改善箇所説明図

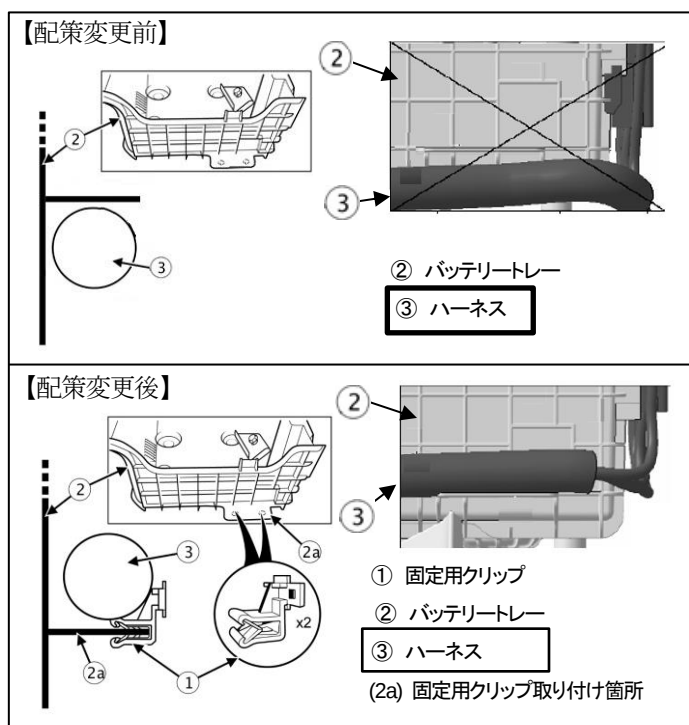
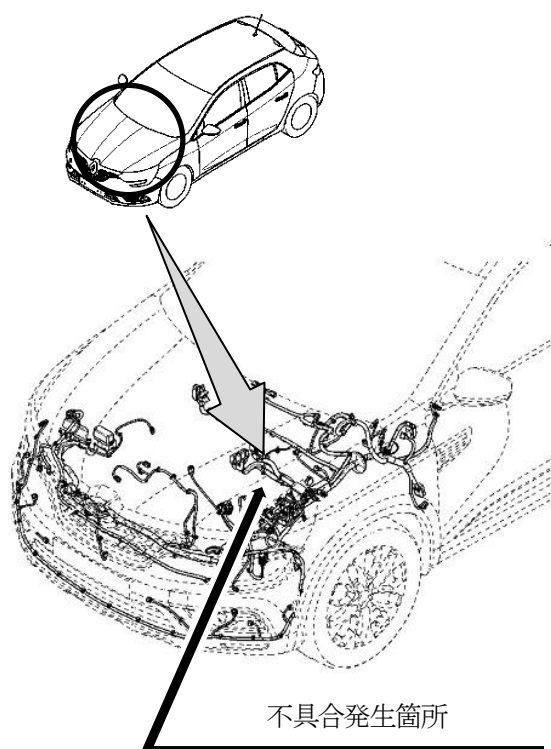
注: は、点検し配策を変更、被膜が損傷している場合は交換を行う部品を示す。

バッテリー用ハーネスの配策が不適切なため、トランスミッションマウントと当該ハーネスが干渉し、被膜が損傷することがある。そのため、ハーネスがショートし、ヒューズが切れるとともに警告灯が点灯して、最悪の場合、走行中にエンジンが停止するおそれがある。

全車両、バッテリーハーネスの配索を変更し、クリップで固定する。なお、当該ハーネスに損傷がある場合は、当該ハーネスを新品に交換し、配策を変更してクリップで固定する。
